Verslag

GEN/15/61320619/00/NL/004

Elektrische installaties op laagspanning en op zeer lage spanning (Boek 1 - KB 8/09/2019) - Algemene Directie Energie

Begijnhof 36 - 2300 Turnhout

Algemene differentieel

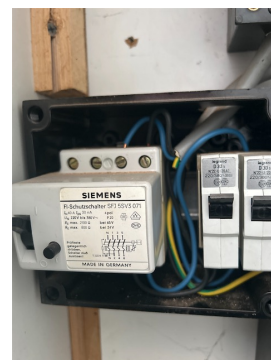
- Een verzegelbare algemene differentieelschakelaar dient geplaatst te worden aan het begin van de installatie (B1: 4.2.4.3.). Diff 30 mA voorzien maar niet op kop van de installatie
